Sprawa nr 44/2012/EEZP/AP

Dotyczy: postępowania o udzielenie zamówienia publicznego w trybie przetargu nieograniczonego na: „*Dostawę urządzeń kompleksu ścianowego dla Południowego Koncernu Węglowego S.A. – Zakład Górniczy SOBIESKI*”.

WYJAŚNIENIE TREŚCI SIWZ ORAZ ZMIANA TREŚCI SIWZ

Dotyczy: Strony 27, punkt 2,19 oraz załącznik nr 18 do SIWZ (rysunek)

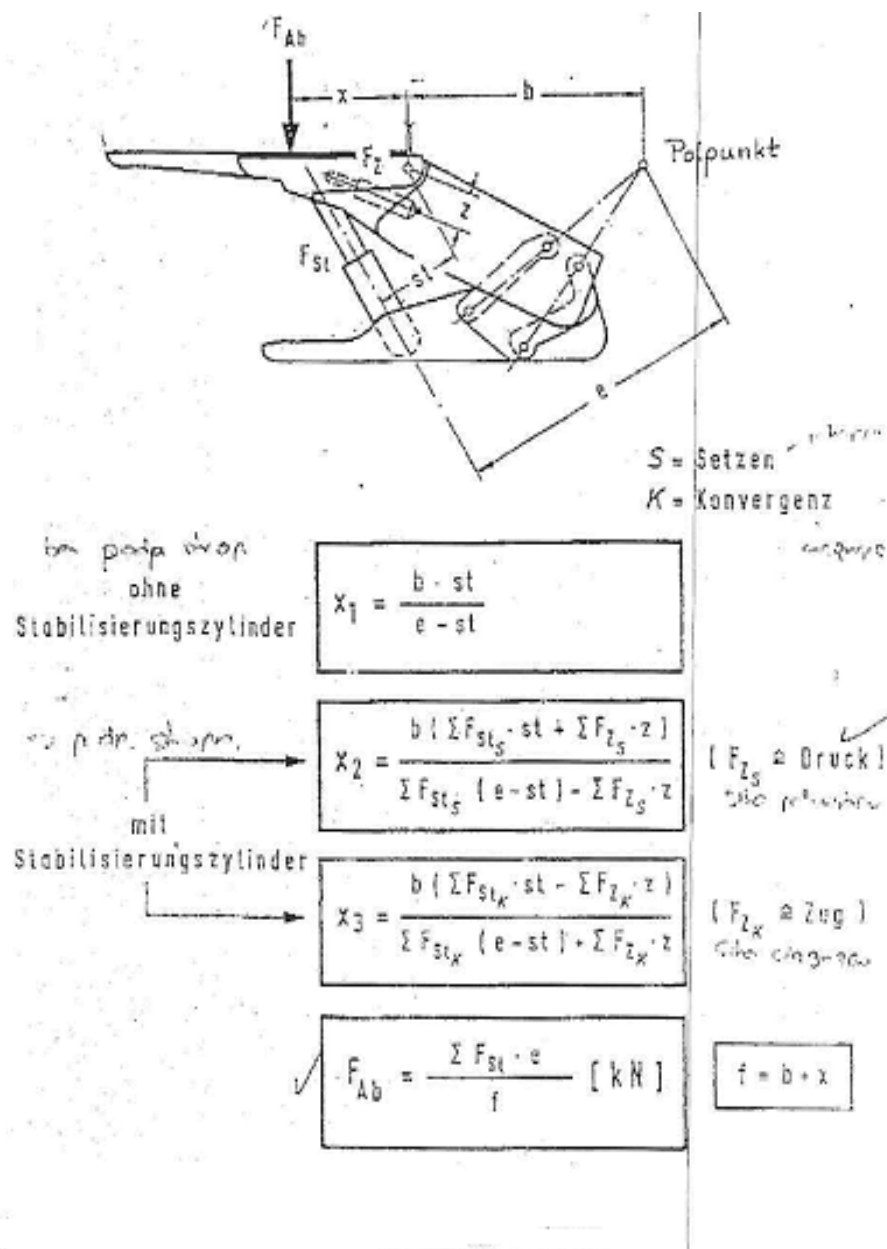
2.19. Maksymalny nacisk jednostkowy na spąg liczony wg metody Jacksona nie może być większy niż 5,5 MPa.

Ze względu na brak specyfikacji sposobu obliczania położenia siły wypadkowej R przyjęto metodę wyliczania zgodną z międzynarodowymi standardami z uwzględnieniem działania siły podpory stropnicy, czyli:

Prosimy o potwierdzenie zgodności z oczekiwaniami Zamawiającego.

Zamawiający podtrzymuje zapisy SIWZ

Metodę obliczenia położenia wypadkowej siły R Wykonawca może dobrać według uznanych metod.
